Fra: Engum Martin[martin.engum@vegvesen.no]
Dato: 16.11.2017 16:05:19
Til: Postmottak Osen kommune
Kopi: Bratberg Ronald; Per A Osen
Tittel: SV: Kryssing av FV 715 ved Godset i osen kommune.

Emne: Kryssing av FV 715 ved Godset i osen kommune.

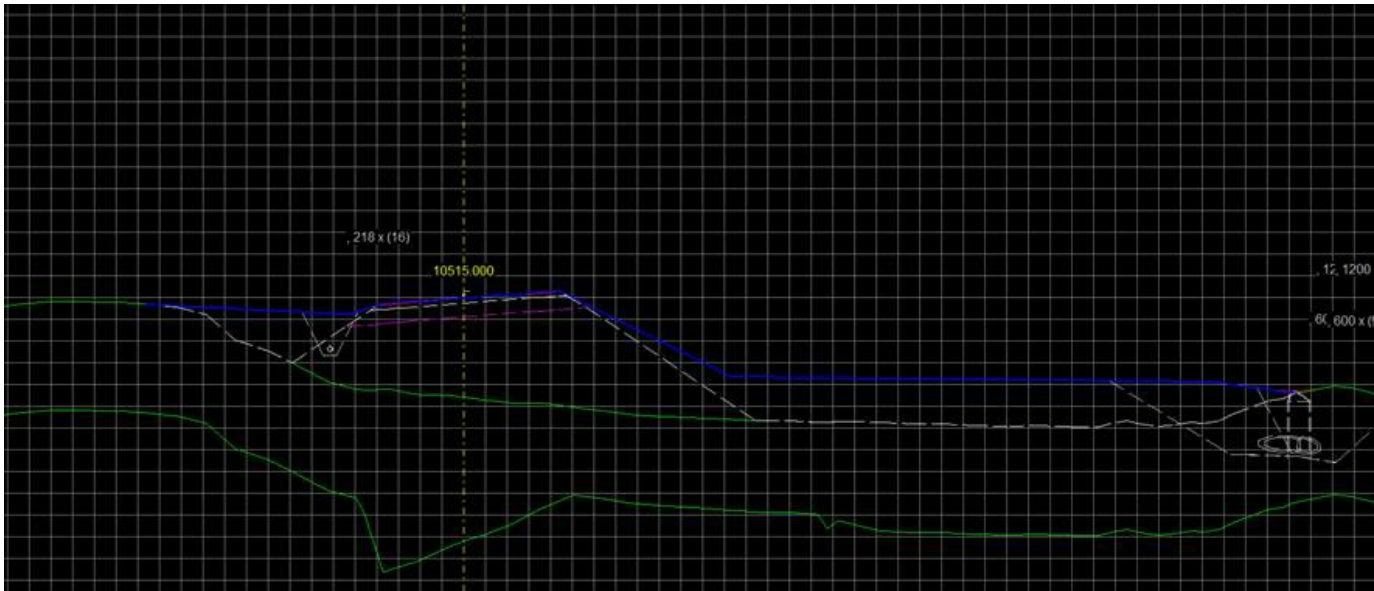
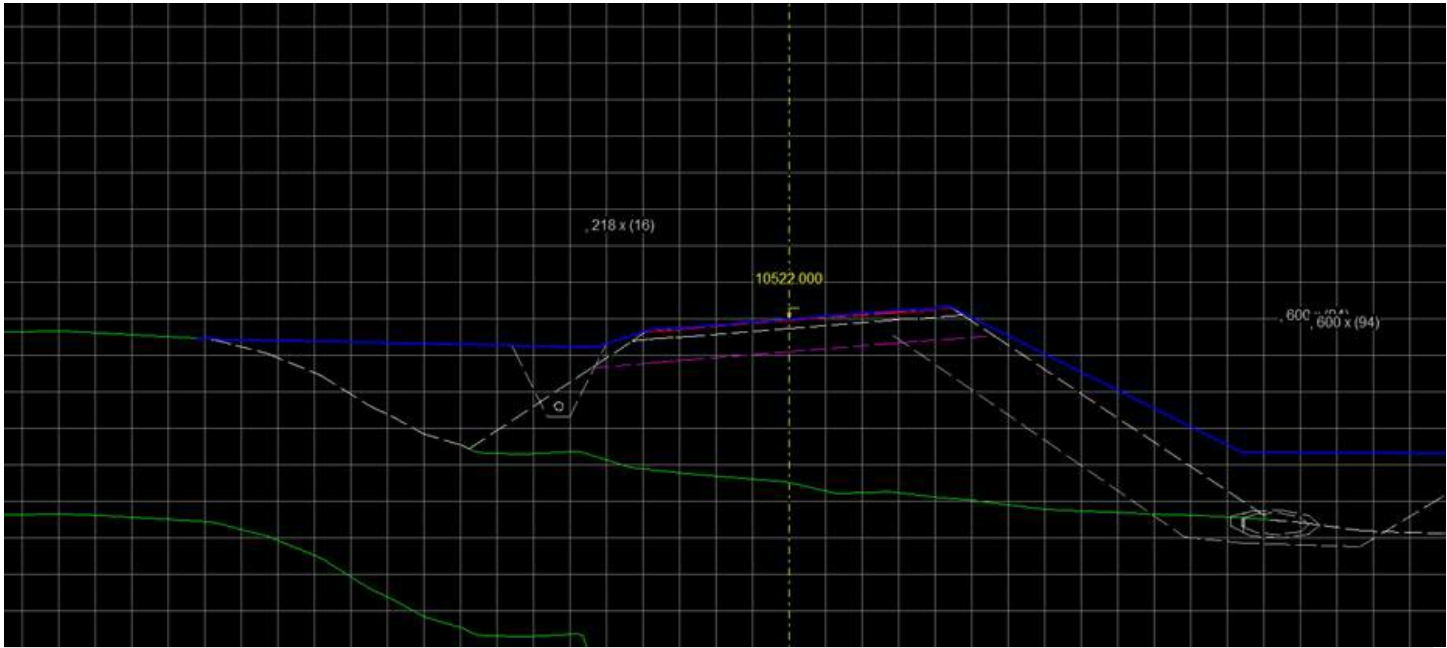
På nord side av ny veg, i profilnummer 10528, vil det komme en kum som stikker ca 1,3 meter under dagens terrengnivå. Se bildet under. I tillegg vil det på sør side av veg, i profilnummer 10515 og ca 30–40 meter fra ny veg, komme en kum som stikker ca 3 meter under dagens terrengnivå. Det ser ut som om deres trasé og kum muligens vil komme i nærheten av disse. (Se skisser under).

Har dere mulighet til å unngå områdene hvor vi har planlagt kum?

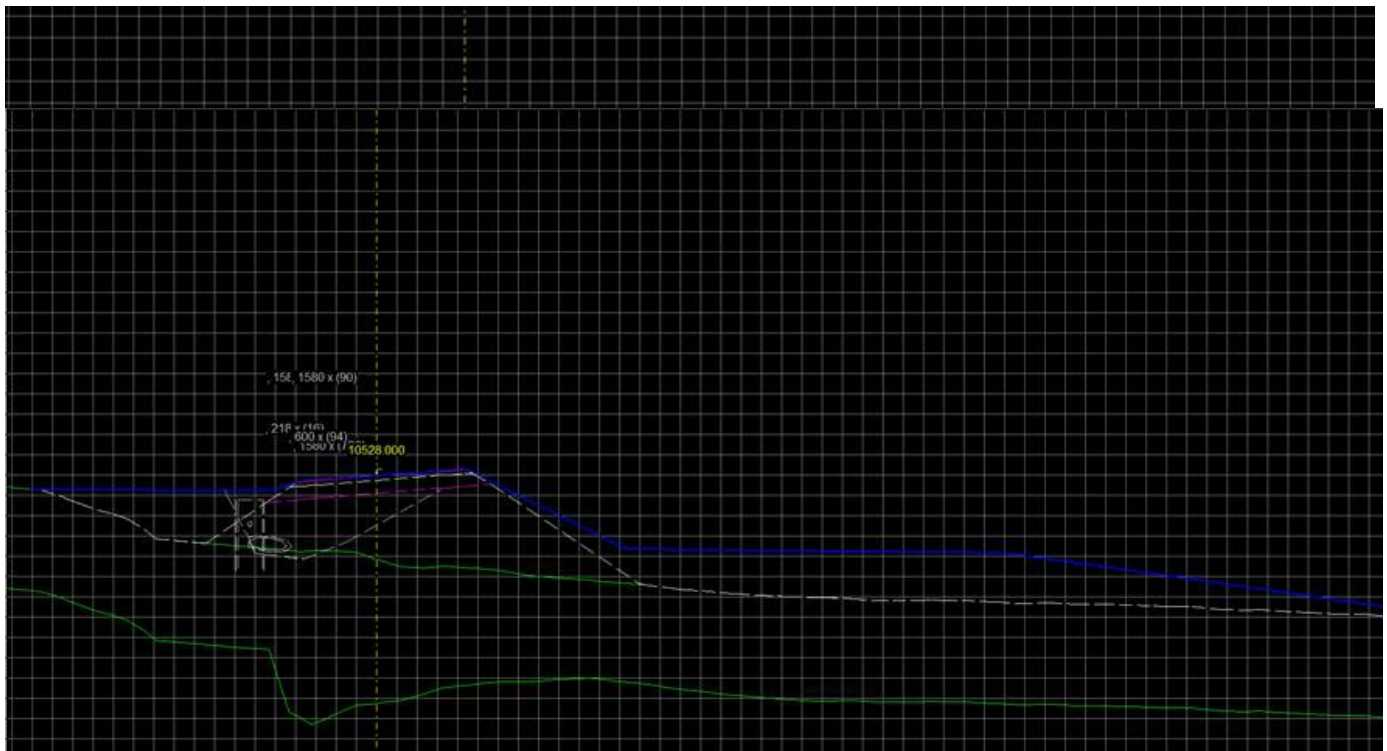
Hei. Her kommer ny veg på fylling. Drensledning vil ligge på dagens terrengnivå eller høyere. Dette vil derfor ikke komme i konflikt med deres kryssing. Se bildet under.
